2.OBERGESCHOSS

In bautechnischer Hinsicht geprüft
☒ Standsicherheit ☐ Brandschutz
Az.: 0465-25-01
Borken, den 30.01.2026
Stadt Borken - Fachbereich 61.2 - Bauordnung
K. Wipke

Neustrukturierung Rathaus Borken - Gebäude C
Stadt Borken, Im Piepershagen 17, 46325 Borken
Blatt 2: 2. Obergeschoss

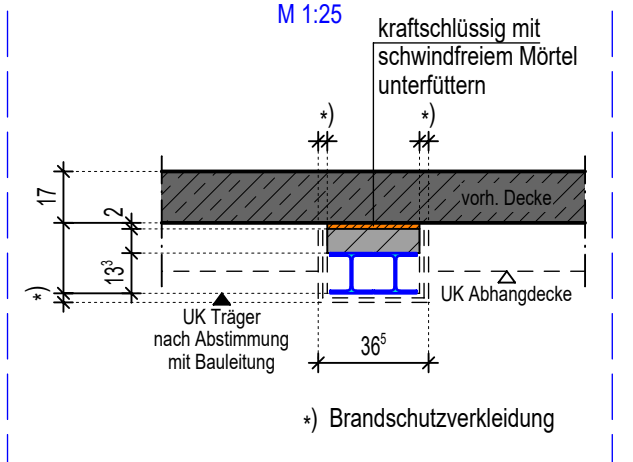
Die Glasbausteine können ohne weitere Maßnahmen entfernt werden.

Die neuen nichttragenden Wände sind ohne zusätzliche Maßnahmen entsprechend der Bestandsstatik auf **375kg/m** zu beschränken!

Die geplante Wand mit EI 90 kann z.B. mit Brandwand System Knauf Diamant Steel GK FI als Trockenbauwand ausgeführt werden!

Alternative:
Poroton-Hochlochziegel-Plan-T 11,5
